不具合箇所説明図

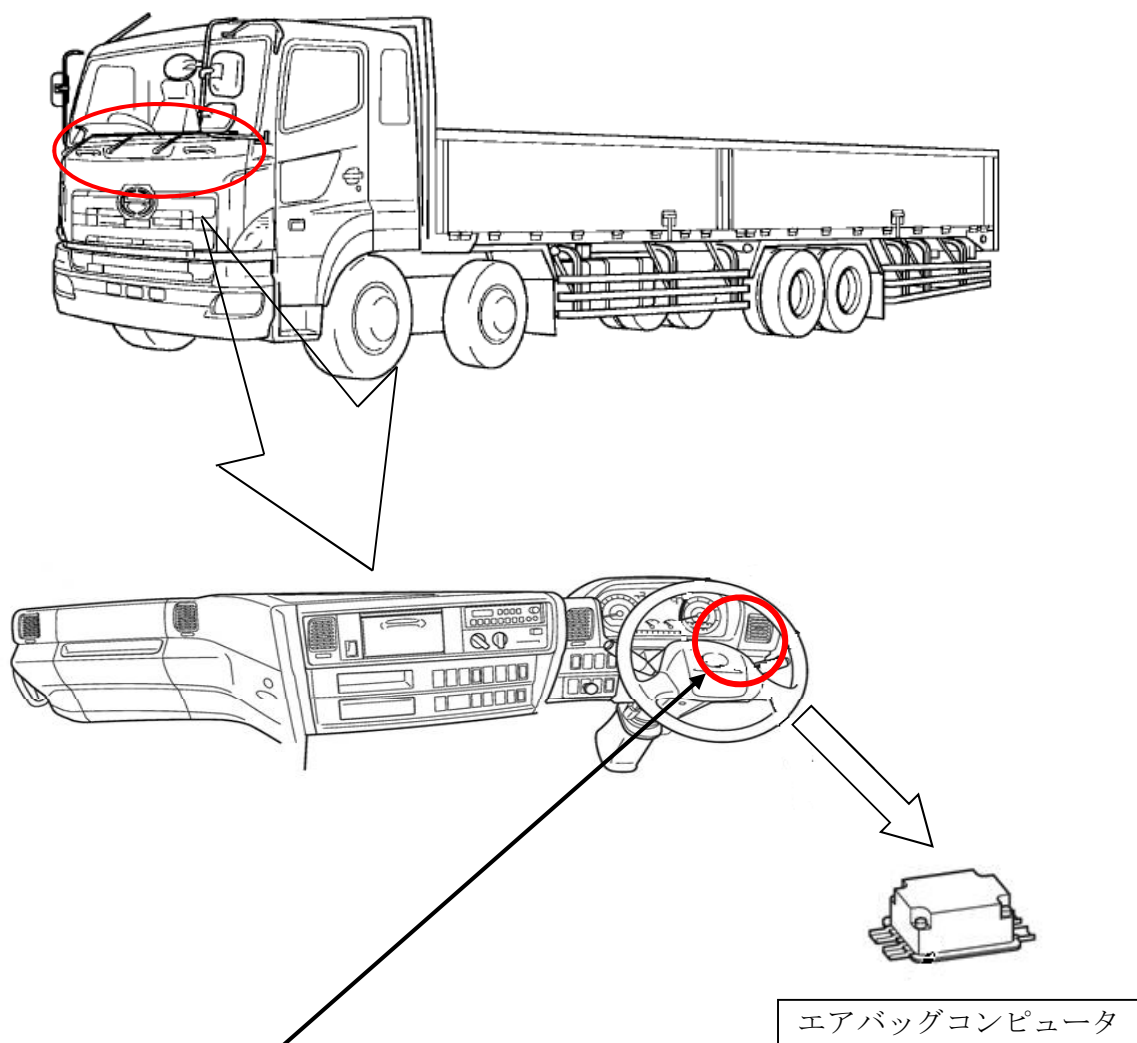
不具合発生箇所

大型トラックの交換修理用として販売したエアバッグコンピュータにおいて、品番管理が不適切なため、誤ったエアバッグコンピュータを出荷したものがあある。そのため、誤ったエアバッグコンピュータを搭載した車両においては、衝突の際に衝突検出が遅れ、乗員保護機能が正常に働かないおそれがある。

全車両、エアバッグコンピュータを正規品と交換する。

識別: 改善済車両にはネームプレートに白色ペイントを塗布する。
